Petrel 1 e 2/Perdix/Perdix AI/NERD 2 Shearwater Note sulla versione v53 del firmware

VERSIONE 53 21.02.2018

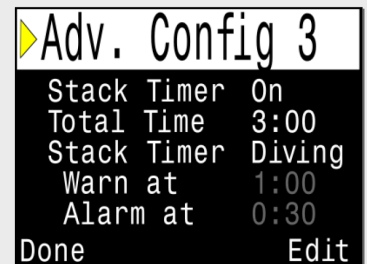
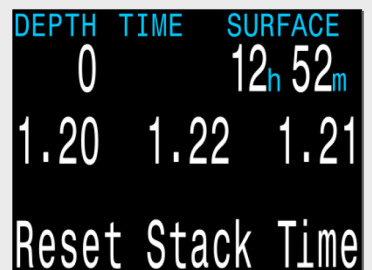
Integrazione di caratteristiche della versione v46 di NERD 2 in tutti i modelli.

Ciò include la funzione “Tempo filtro” (il timer della durata del filtro CO₂). Tempo filtro è disponibile solo in modalità circuito chiuso (CC). Questa funzione esegue un conto alla rovescia durante le immersioni. L'utente può azzerarla manualmente quando sostituisce il filtro. Il tempo totale può essere modificato dall'utente. L'avvertenza a 1h00min e l'avvertenza a 0h30min sono parametri fissi.

L'impostazione della direzione della bussola adesso richiede meno pressioni del pulsante

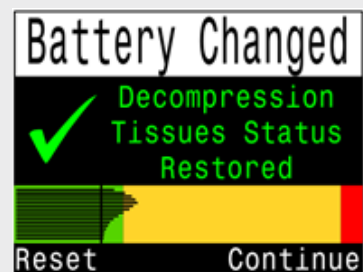
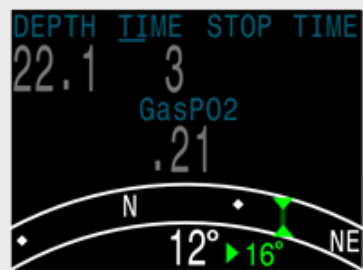
Il menu di impostazione della direzione della bussola è stato spostato per ridurre il numero di pressioni del pulsante. Inoltre, la bussola può ora essere visualizzata durante l'impostazione della direzione. Funzionamento: durante la visualizzazione della bussola, premendo il pulsante sinistro si richiama il menu "Exit/Mark" (Uscire/Impostare). A questo punto premendo il pulsante destro si imposta la direzione della bussola, mentre premendo il sinistro si torna alla schermata principale. In precedenza, per impostare la direzione della bussola era necessario navigare ai normali menu.

Quando si imposta una direzione, il display visualizza ora l'angolo di deviazione tra la direzione attuale e quella impostata. Questo è utile per navigare rotte più complesse. Per esempio, una rotta quadrata richiede svolte di 90°, mentre una triangolare richiede svolte di 120°.

Sulla pagina “Bus Devices” (Dispositivi Bus), scegliere “View” (Visualizza) per visualizzare maggiori informazioni e impostazioni

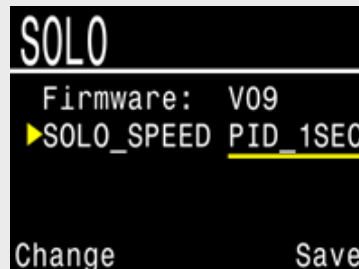
NEW Solo per modelli con DiveCAN Aggiunto supporto per la modifica delle impostazioni sulle schede periferiche.

Per esempio, sulla scheda SOLO (solenioide e controller dell’ossigeno) l’impostazione Solenoid Speed (Velocità solenoide) può essere regolata. Andare alla pagina “Bus Devices” (Dispositivi Bus) su Petrel per accedere alle schede periferiche. Le impostazioni visualizzate qui vengono salvate sul dispositivo periferico.
